الرقم ع-4-29/1228

ملحق رقم (2)
العطاء المركزي رقم (2024/26) الخاص
بإنشاء سكن موظفي جمرك وادي اليتم/ محافظة العقبة

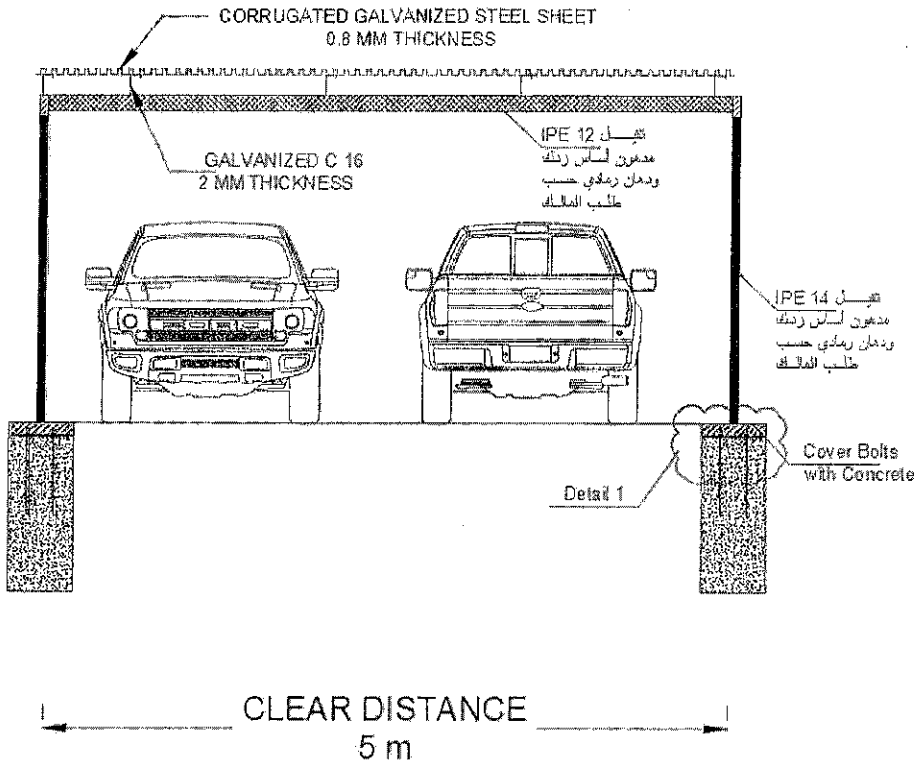
س3: البند 7/6 من الأعمال المعدنية والمتعلق بالحمايات المعدنية حيث ورد المطلوب حديد مربع 18 ملم ومبسط 20*10 ملم هل القضبان المطلوبة صوليد أم تيوب مفرغ لغايات التسعير.

الجواب: الحديد المربع المطلوب هو من النوع المفرغ وضمن المواصفات المدرجة في وثائق العطاء، أما الحديد المبسط فهو صوليد وبالأبعاد والمواصفات المحددة في وثائق العطاء.

مخطط أمامي

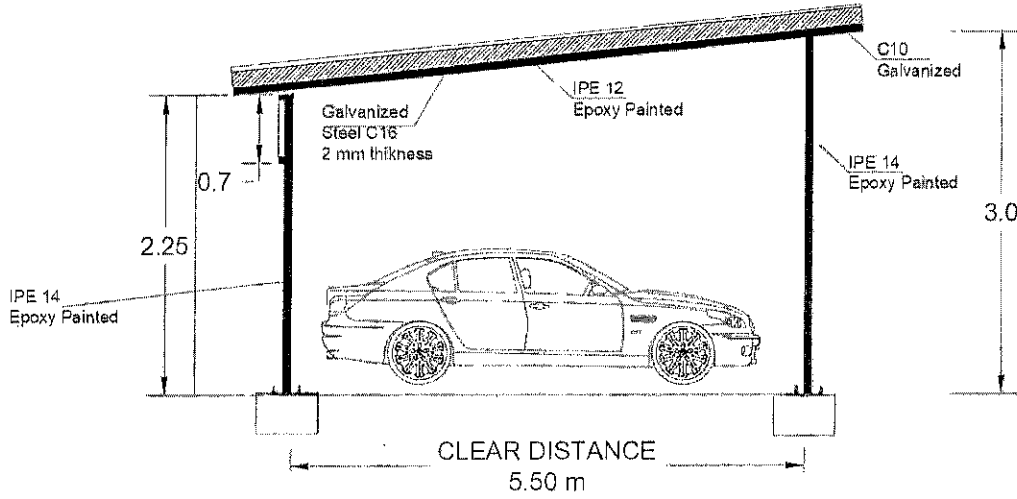
س1: فيما يتعلق بالبند رقم (15/9) والخاص بأعمال المظلة المعدنية في الأعمال الخارجية لا يوجد مخططات انشائية أو معمارية تفصيلية للمظلة... أرجو الرد لغايات التسعير.

الجواب: تم ارفاق مخططات المظلات المعدنية المطلوب تنفيذها ضمن أعمال البند (9 / 15)، علماً بأن المخططات المرفقة هي المظلات المعدنية المتكررة لكل عدد (2) من المواقف الخاصة بالمركبات وعلى المقاول تقديم مخططات تنفيذية واعتمادها من المهندس قبل البدء بتنفيذ الأعمال.

ملاحظة مهمة: أعمال البند رقم (17) / (جداول الكميات / أعمال الكهرباء) والخاصة بفك وتخزين ونقل نظام الطاقة الشمسية ستشمل إعادة التركيب مع جميع ما يلزم من لوازم واكسسوارات للتركيب والتثبيت على أفضل وجه فوق المظلة، وسيتم إعادة تركيب النظام على جزء من المظلات المعدنية المطلوب تنفيذها ضمن أعمال البند (9 / 15) من جدول الكميات.
